**AGENTURA OCHRANY PŘÍRODY  
A KRAJINY ČESKÉ REPUBLIKY**  
organizační složka státu

**ODBORNÉ STANOVISKO  
z hlediska bezpečnosti pro volně žijící ptáky**

**Předmět odborného stanoviska**  
**Konzola PAŘÁT III-R-DBW kat.č. 788-00 + neodpínaný kabelový svod**

První: ENERGETIKA SERVIS s.r.o.	Kontrolní: Kadlec F.
Křižíkova 1690, 370 01 Č. Budějovice	Posledí: Maurer O.
Název: KONZOLA PAŘÁT-II-R-DBW kat.č. 788-00	Měřič: NENÍ
+ neodpinaný kabelový svod	
Stavba: SLOŽENÉ PODPĚRNÉ TĚLO	Číslo výkresu: příloha č. 20

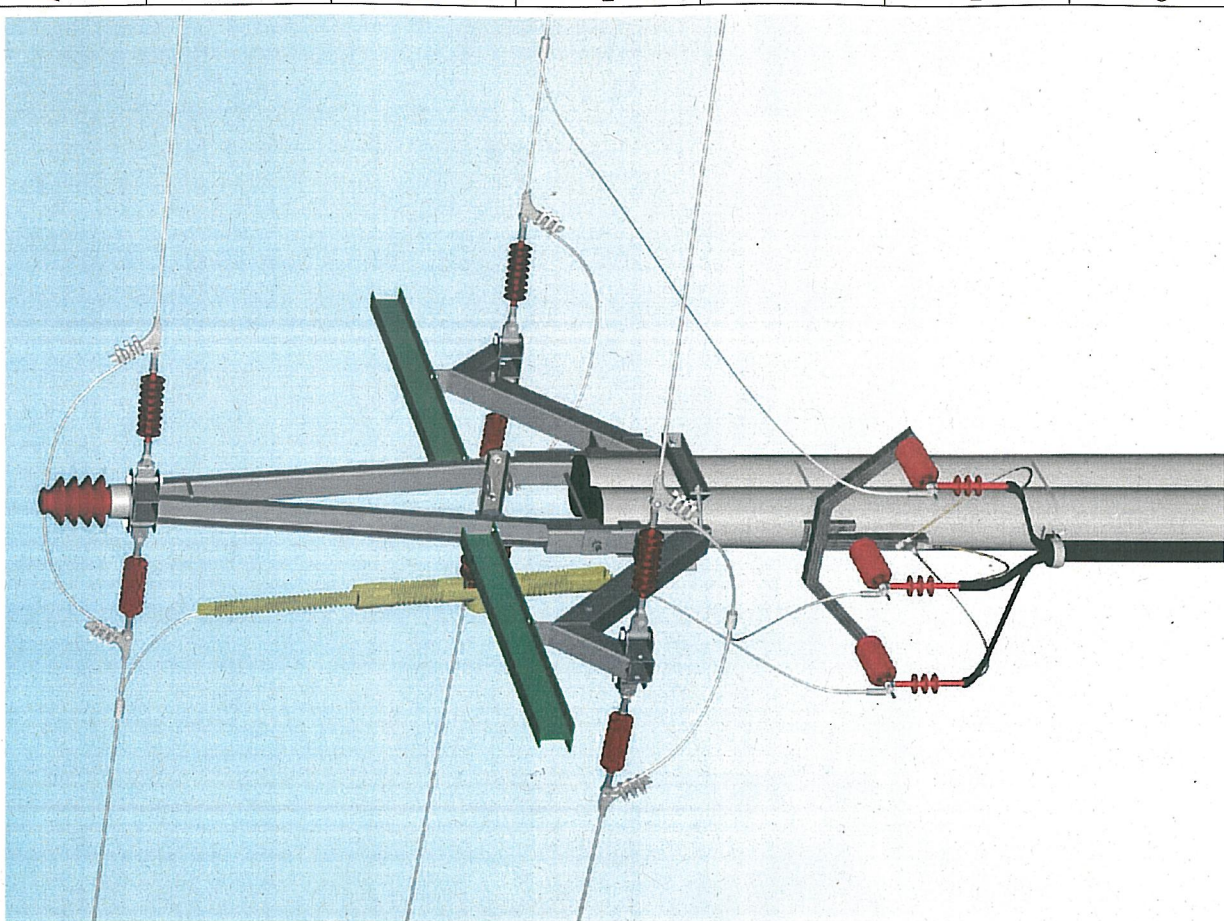
Konzola PAŘÁT III-R-DBW kat.č. 788-00 s neodpínaným kabelovým svodem je konstruována tak, že ptáci mohou dosedat na speciální dosedací prvek z izolačního materiálu. Tento prvek nabízí ptákům dostatečně dlouhou a vhodně umístěnou plochu z izolačního materiálu, která umožňuje bezpečné dosednutí ptáků všech velikostních kategorií. Pro ptáky sedící na dosedacím prvku nehrozí riziko úrazu kontaktem s vodičem, ani prostřednictvím trusu. Pokud by došlo tímto způsobem k propojení vodiče s tělem ptáka, k úrazu nemůže dojít, protože pták se nedotýká uzemněné části konzoly (dostatečné izolační schopnosti dosedacího prvku za sucha a za deště jsou doložené zkušebními protokoly č. 9596/11). Při přiletu či odletu většího ptáka by teoreticky mohlo dojít k propojení krajního vodiče se svislým svodem středního vodiče. Ten je však opatřen izolačním krytem, který riziko úrazu v důsledku propojení sousedních vodičů křídly ptáka vylučuje. Použití izolačního krytu by mělo být zároveň spolehlivou prevencí úrazu při pokusu ptáků o dosednutí na vodorovnou výztuhu mezi bočními a středním ramenem konzoly a pokusu při dosednutí na hlavu dvojitého sloupu nebo v místě připevnění středového horizontálního izolátoru. Taktéž konzola izolátorů kabelového svodu je navržena se skosenými rameny, aby ptáci neměli možnost na ní dosednout a přiblížit se tak ke svislému svodu vodičů.

izolace vodič  
 bezpečná do plocha pro ptáky

typ konzoly, bude jejich účinnost dále v provozu průběžně sledována a v případě potřeby bude doporučena úprava řešení. Výše uvedené předpoklady jsou platné pouze za podmínek existence a funkčnosti všech navržených prvků. Garanci kvality použitých materiálů a montážních postupů zajišťuje výrobce. Za správnost instalace odpovídá dodavatel stavby a příslušná energetická společnost.
